INFORME BIMESTRAL DE INTERVENTORIA No. 5

CONTRATO DE OBRA No 221-COADE-DICRE-CENACINGENIEROS-2025 ENTRE EL MINISTERIO DE DEFENSA NACIONAL-EJÉRCITO NACIONAL-CENTRAL ADMINISTRATIVA Y CONTABLE ESPECIALIZADA DE INGENIEROS CENAC INGENIEROS Y EL CONSORCIO DEPOARM 2025, REPRESENTADO POR CASTULO ANDRÉS ALFARO PUERTA identificado CON C.C. 77.158.252 DE AGUSTÍN CODAZZI (CESAR), CUYO OBJETO ES LA CONSTRUCCION DEL DEPOSITO DE ARMAMENTO E INTENDENCIA EN EL BASRO 48.

INTERVENTORIA: CONSORCIO ARMERIA 325

CONTRATISTA: CONSORCIO DEPOARM 2025

A. Ítem 9.14 (IE-8.57) – Red de Media Tensión Abierta en Cable de Aluminio Desnudo ACSR 1/0 AWG (3x1/0)

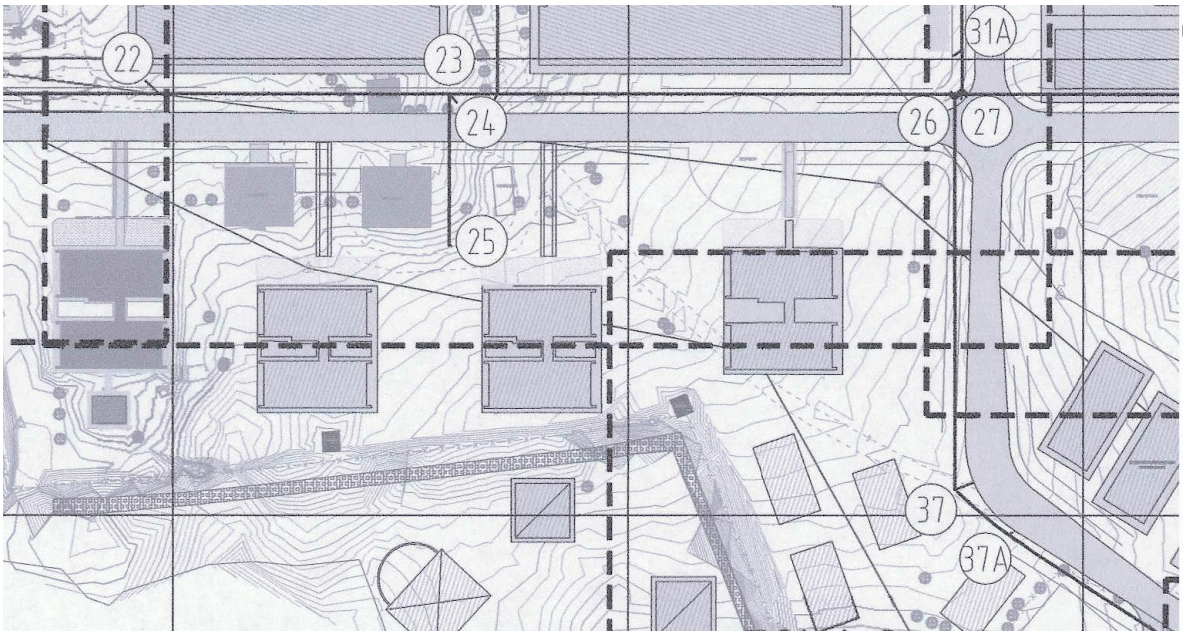
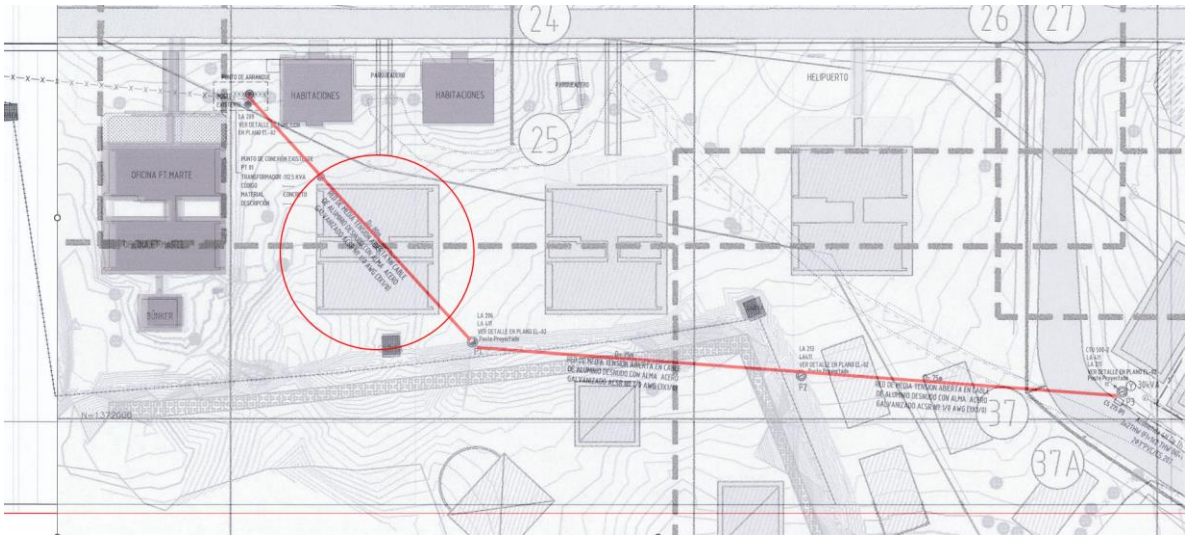
En rojo se observa el trazado que originalmente se prevé en la ejecución de la instalación de la red eléctrica de media tensión.

Si tomamos una imagen de la misma zona del PLAN MAESTRO DEL BASRO 48 y realizamos la implantación de la RED DE MEDIA TENSION inicialmente propuesta por el COING. Se evidencia que la red eléctrica interfiere en el área de construcción de futuras edificaciones dentro de la unidad.

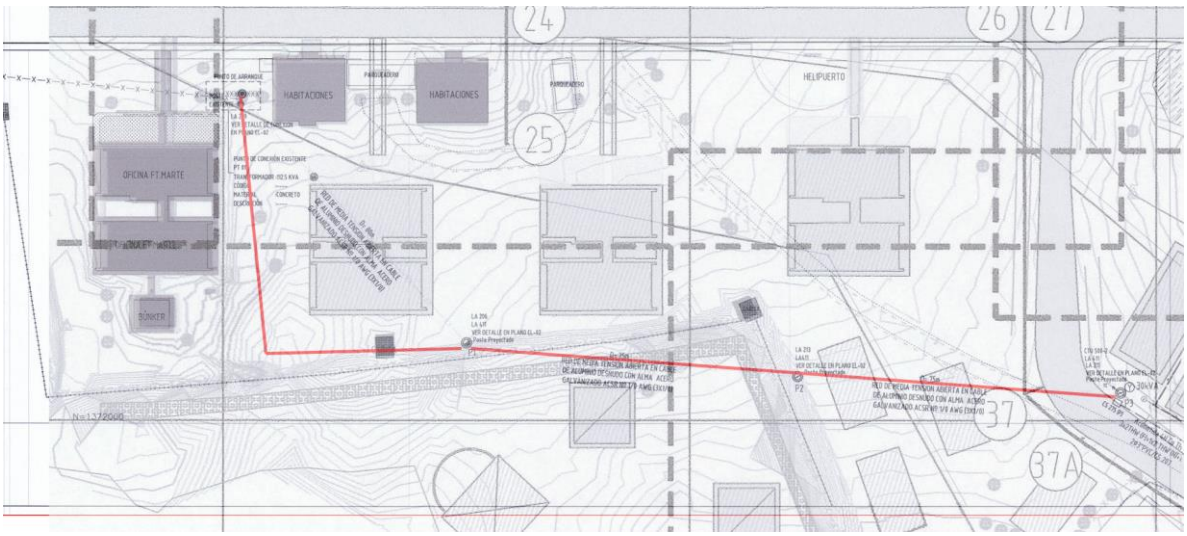
De esta manera de evidencia la necesidad de replantear el trazado de la red, generándose la siguiente alternativa.

- **Solución Técnica:** En comités técnicos previos con asistencia de la CENAC, COING, Interventoría y Contratista, se concluyó la necesidad imperiosa de replantear el trazado periférico de la red eléctrica para no interferir con la proyección urbanística del Batallón. Este nuevo trazado bordea el perímetro de la proyección vial de la unidad.
